Działając w imieniu i na rzecz grupy potencjalnych oferentów zainteresowanych udziałem w niniejszym Postępowaniu zwracam się z wnioskiem o wyjaśnienie treści SWZ w zakresie dotyczącym:

### Szczegółowy opis dotyczący wnioskowanych zmian i wyjaśnień

Przedmiotem Postępowania jest zakup, dostawa, montaż systemu nagłośnienia LR wraz kompletnym okablowaniem elektrycznym i sterującym oraz jego uruchomienie i skonfigurowanie z istniejącym systemem nagłośnienia kinowego w Sali widowiskowej Domu Kultury w Wolbromiu, wraz z przeszkoleniem pracowników w zakresie obsługi przedmiotu zamówienia. Szczegółowy opis przedmiotu zamówienia został zawarty w Załącznik nr 3 do SWZ zawierającym opisowe oraz tabelaryczne zestawienie parametrów wymaganych oraz ocenianych.

Załącznik nr 3 Pozycja 12:

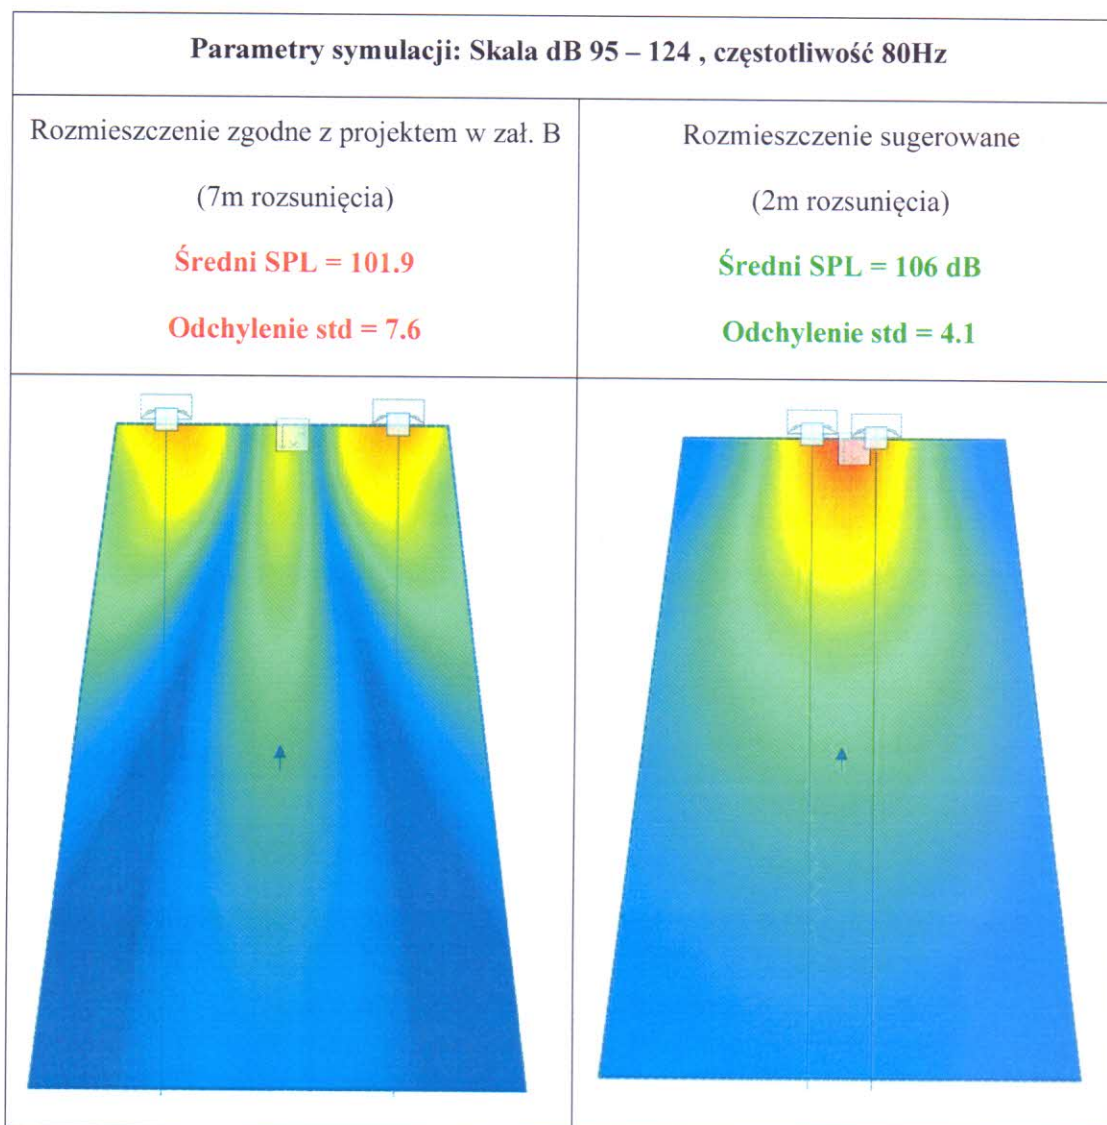
### Zmiana 11

**Czy Zamawiający dopuszcza instalację konstrukcji niskotonowej z załącznik 3 pozycja 12 centralnie na środku sceny?**

Projekt symulacji akustyczne nie uwzględnia symulacji częstotliwości, w której mają pracować urządzenia z pozycji 12. Umieszczenie urządzeń w ten sposób (zabudowa w scenie po obu stronach sceny rozsuniętych na odległość około 7 metrów od siebie (wartość określona szacunkowo na podstawie załączonych projektów) powoduje bardzo duży negatywny wpływ interferencji wzajemnych między urządzeniami z pozycji 12:

1. Znaczne różnice na widowni – bas rozchodzi się bardzo nierównomiernie.
2. Znacznie niższy poziom średni SPL na całym obszarze widowni.

Poniżej znajduje się symulacja dla częstotliwości z zakresu pracy urządzeń z pozycji 12 oraz sugerowane rozmieszczenie konstrukcji basowych.

W załączniku znajduje się archiwum z kompletem symulacji dla obu układów, które potwierdzają, że sugerowany wariant jest nie tylko głośniejszy, ale znacznie bardziej równomierny (nie powoduje powstawania pasów znoszenia się basu).
